改善箇所説明図

改善措置の内容

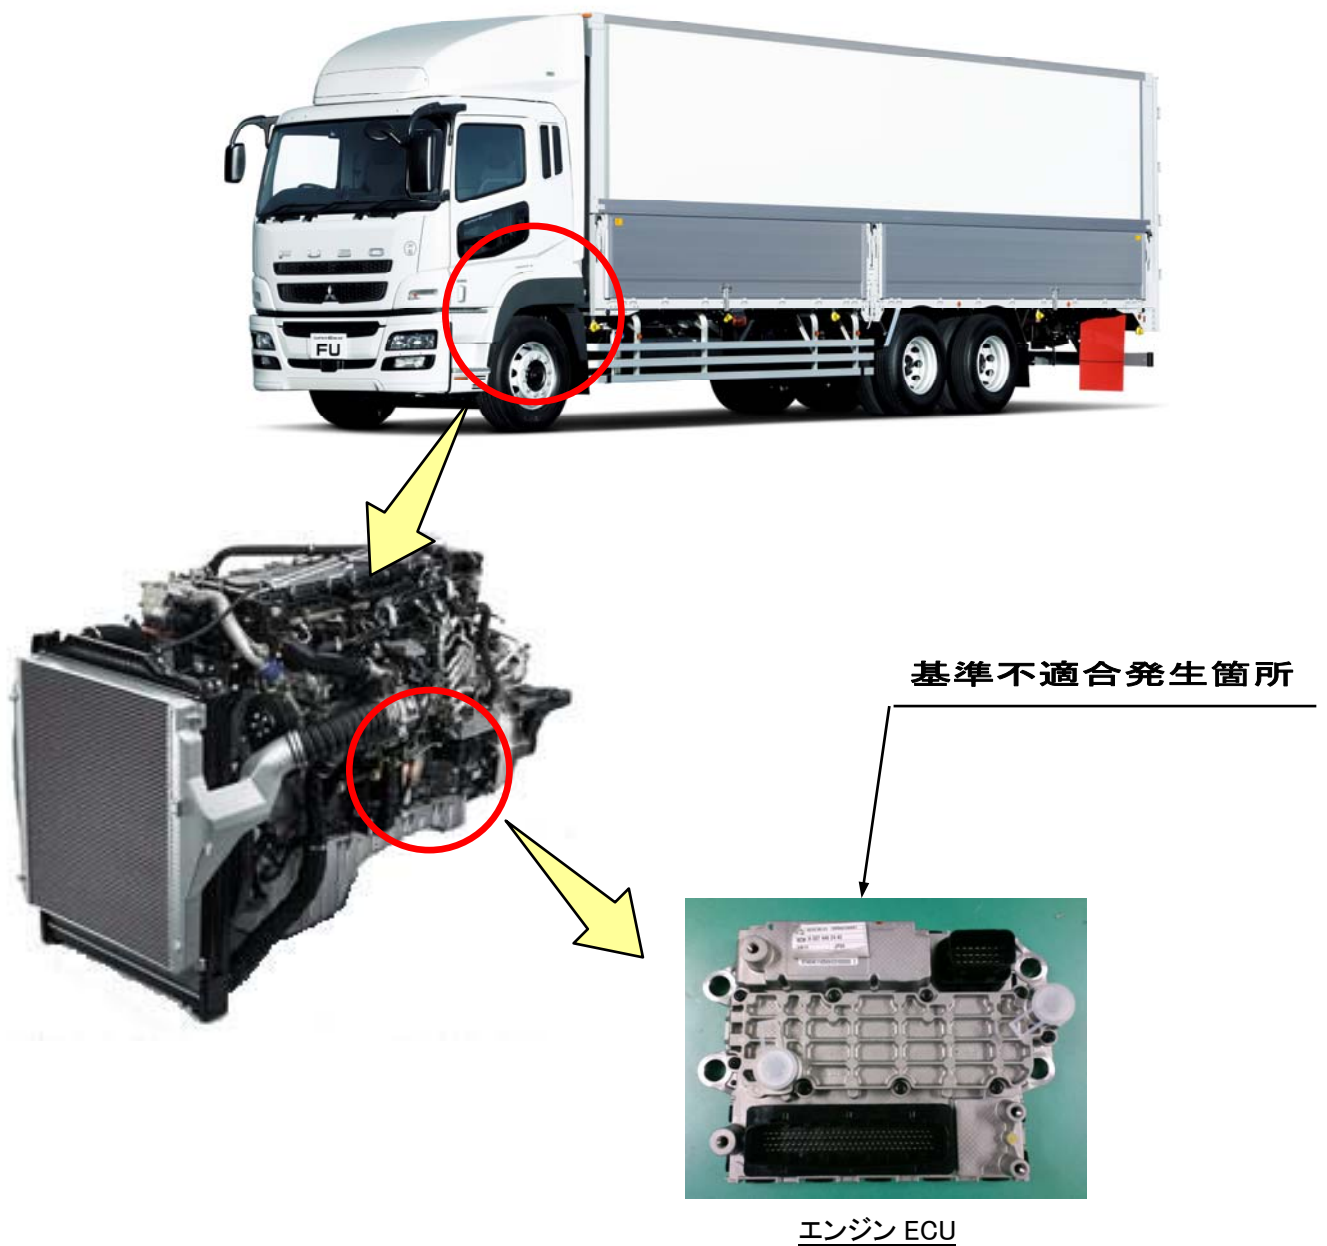
エンジン ECU において、誤ったデータが書き込まれたため、排気ガスの規制値を満足出来ないおそれがある。
また、バスにおいては、冷却ファンが作動しないため、オーバーヒートに至るおそれがあり、トラックにおいても、エンジン制御ランプの誤点灯などが発生する。

全車両、エンジン ECU のプログラムを正規のプログラムに書き換える。

識別：作業完了車には、所定の位置に「HD143」の文字が記載された白黄色のシールを貼付ける。

トラック：助手席リヤドアピラーストラライカー付近

バス：車両左後方点検リッド裏
